安全解析等に関するコメントリスト

TN JA型核燃料輸送物

令和2年9月2日

国立研究開発法人日本原子力研究開発機構

図 1 輸送容器外表面（水平円筒表面）

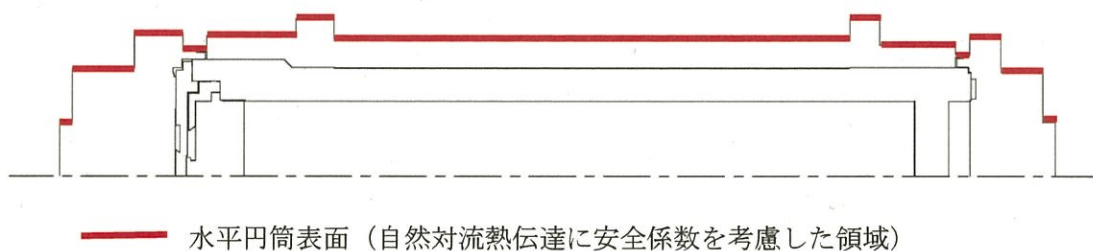
No.	頁番号	日付	コメント内容
1	(口)-B-17	20/08/07	全体モデルの評価の保守性の考え方を示すこと。 全体モデルの結果に基づいてとしているが、全体モデルの結果の何か具体的に示すこと。

- ① 全体モデルでは、実形状もしくは、部材の存在比を考慮した熱伝導率をもつ均質化領域としてモデル化しているため、形状、物性値には保守性をもたない。
- 一方、図 1 に示す銅伝熱体外面等の輸送容器外表面（水平円筒表面）の自然対流熱伝達について、図 2 に示すように断面の円周方向に熱伝達率の分布が生じるが、Schutz の式で表される水平円筒表面の自然対流熱伝達率に対して、安全側の係数を乗じた一律の値を与えている。これにより、輸送容器外表面から外部空気へ放出される熱量を小さく見積もることで輸送容器内部の温度を保守的に評価している。
- また、熱解析に使用する発熱量は、ふげん使用済燃料の軸方向燃焼度分布に対して保守的な燃焼度を設定することで、イ章に示した発熱量より約 11%大きな発熱量を与えている。（燃焼度の設定については、核燃料輸送物の安全解析（遮蔽解析）に関するコメント No. 1 を参照。）
- ② 全体モデルの胴内面と銅伝熱体外面における最高温度に基づいて、部分モデルにおけるそれらの温度が一致するように、図 3 に示す軸方向への熱の移動を考慮している。
